OBRAS CASA / R38

Auditoria e coordenação do projeto

Arquitetura, documentos, utilização, cozinha, carpintaria, instalações, imagens e site

Registo completo de achados R38

Uma pia utilizável, sem reduzir a despensa

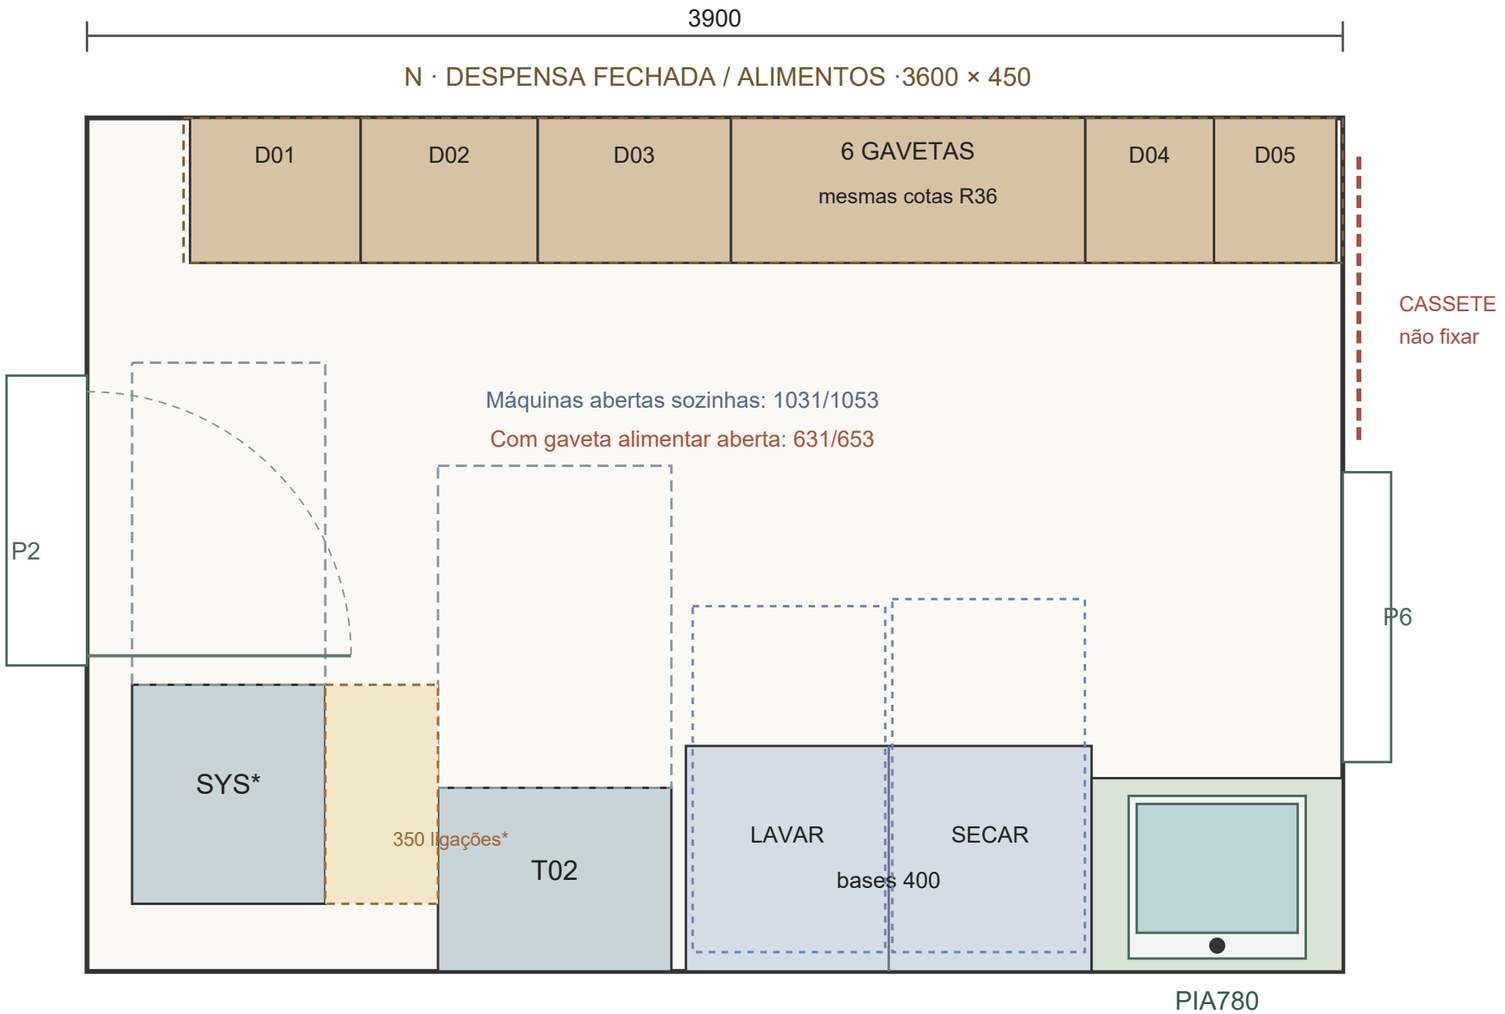
A 780 continua proposta; AQS SYS é alternativa solar não adotada. Posições e pendências coordenadas na R 38.

Cadeia X(mm): 140 +600 +350 +725 +45 +1260 +780 =3900

Tampo alto 1300: proteção / serviço, não bancada de trabalho

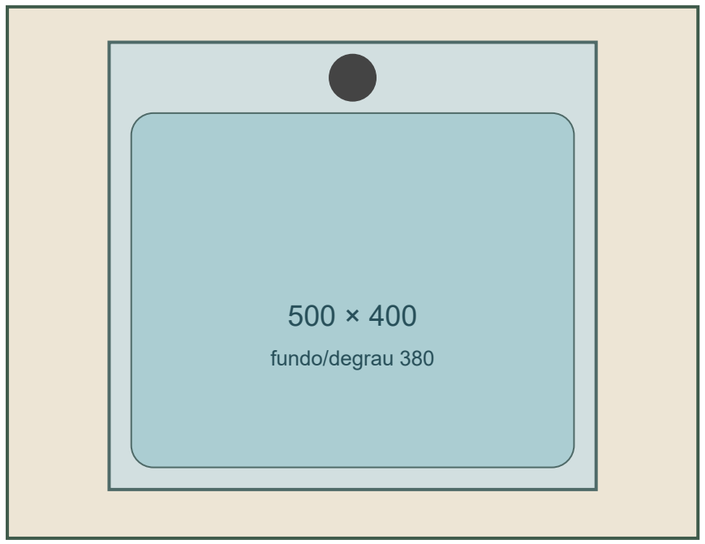
Máximos regulados 1257 →face inferior 1270 =13 mmgeométricos

Sem validação BSH: retirar/rever a tampa se impedir montagem, arrefecimento ou extração.

SYS*: +60 H / +45 P vs S 2. Sem armário; zona de ligações 350 por validar no manual SYS.

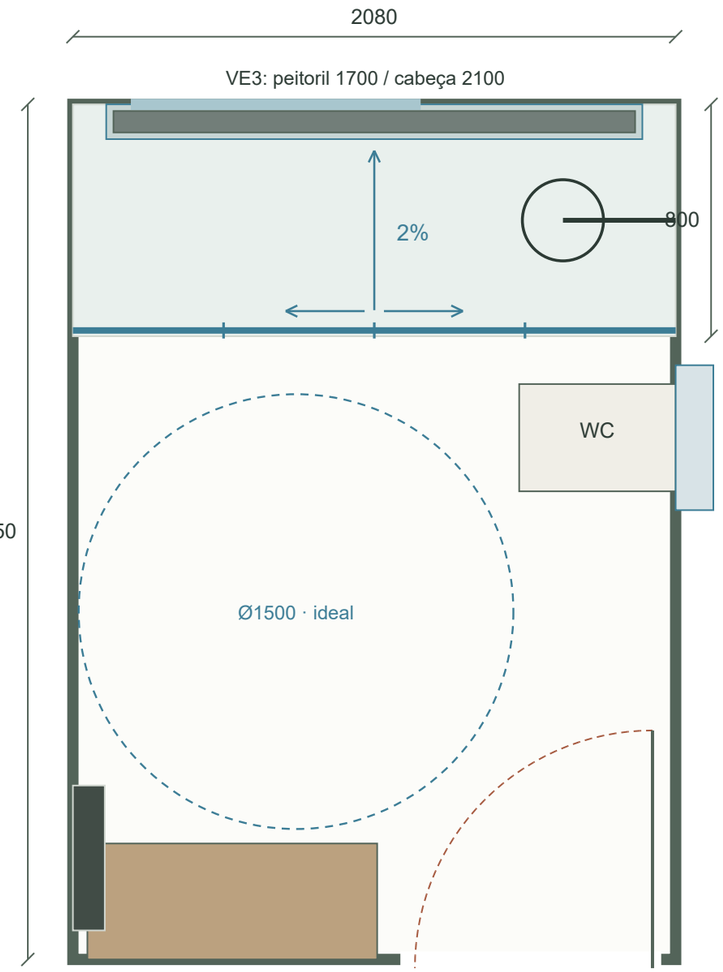
Cuba e válvula ocupam a zona superior; sifão e mangueira precisam de retirada frontal. Duas portas 387, fundo visitável, sem prateleira a bloquear.

Mangueira lavar 1,50 m: 1090 mm em planta antes de altura/curvas. O manual nomeia a extensão original WZ10131(2,50 m). Confirmar E-Nr e trajeto; não pôr corte na fenda 45.

P6 fica 50 mm após o tampo. Não aparafusar ao bolso da porta nem disfarçar tubagens/fixações dentro da cassete.

SUÍTE · sem caixa de autoclismo aparente

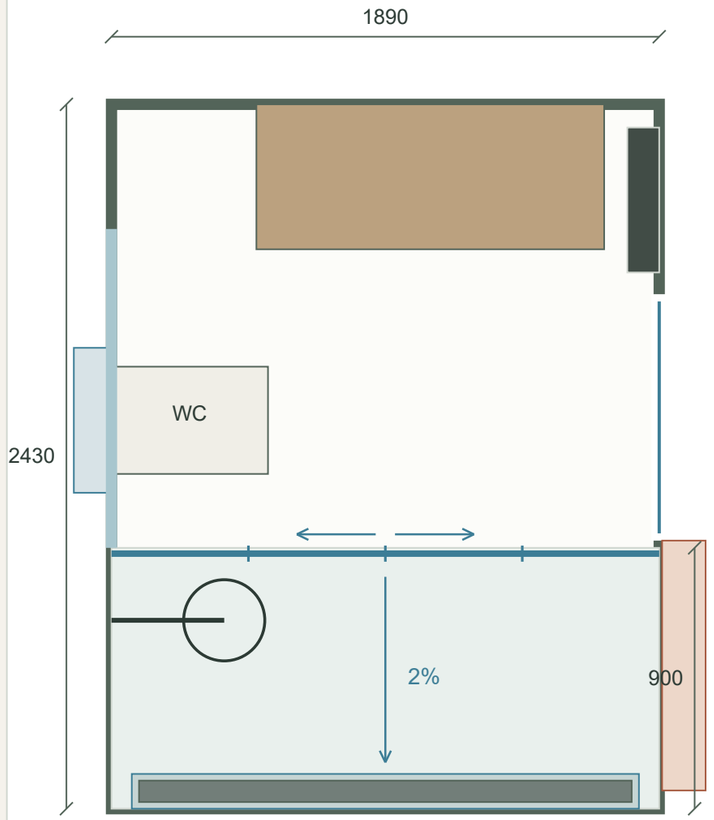
RESGUARDO FECHÁVEL
Gredel 2 fixos + 2 correr
2080×2000 de estudo
8 mm fixos / 6 mm portas
Entrada estimada 853
Confirmar útil >=800
Juntas + íman + pletina
Sem varrimento externo

RALO KLH50GE180
DN50 / corpo97H
0,57 L/s a 10 mm água
Sifão30 / acesso por cima

Parede160; EWOLUTO150 + acabamento10 · A3 1:21,16

DUCHE · corte ao longo da pendente

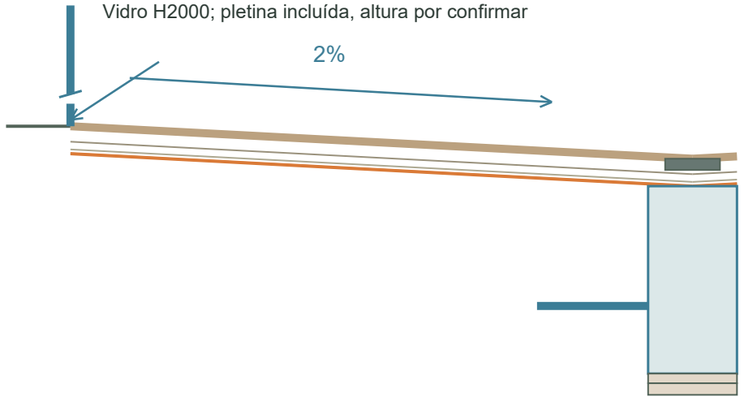
80 é corpo do produto; 130 é reserva local com acabamento/curva, não cota total do fabricante.
Restam 120 na parede W: estrutura, isolamento e acústica a projetar. Não cortar alvenaria arbitrariamente.

8 cerâmica*
4 cola*
2 cola membrana*
0,2 KERDI200
97 corpo H50
+5 nivelamento*
+6 acústica*
SU: 139 total local*
COM: 137 local*
*Reserva de estudo

Membrana ligada ao flange/cantos/tubos; sobreposições50. Desnível total de entrada alvo <=20.
0 de ressalto da base + pletina real a verificar. Não confundir perfil de vidro com impermeabilização.

P5 · kit real + acabamento contado

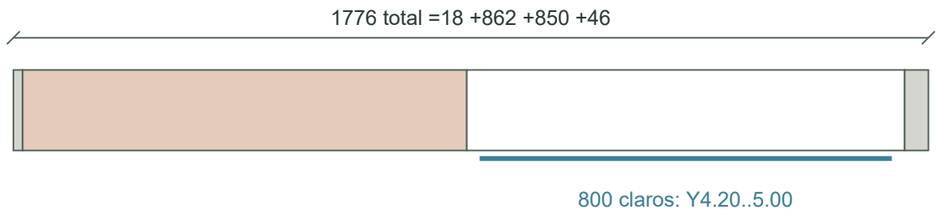
Por banho: 2 toalhas pequenas num tabuleiro; 2 rolos e estojo no outro (objetos reais por testar).
ARR_N na distribuição: reserva de 8 toalhas de banho para quatro pessoas; não é um móvel novo.
Sem LED integrado no móvel. Espelho LED, toalheiro aquecido, cortes de água e sensor mantêm-se.
Ver CT-BC-ARR / CT-BS-ARR: caixas de corte e sensor visitáveis; cuba H175/210 por confirmar.

EWOLUTO 150 enlucido +10 de acabamento húmido propostos =160 de parede.
Face I.S.1.84; closet 2.00. Quarto/cama/closet não se deslocam. Folha 825; altura 2110.
Frame Y3.295..5.071; caixa Y3.313..4.175. Perfil do resguardo Y4.13 na zona reforçada.
Fixação específica Aura/EWOLUTO por validar; não reutilizar o kit comum e furar o bolso.
Sob pia: COM 1000×400 / SU 1200×500; não atravessar cuba/sifão com prateleira fixa.
2 tabuleiros removíveis 240×200×180 por móvel; tirar para acesso às caixas de corte.
Cuba H175/210 e ligações continuam condicionadas. Litros de caixa não são capacidade real.
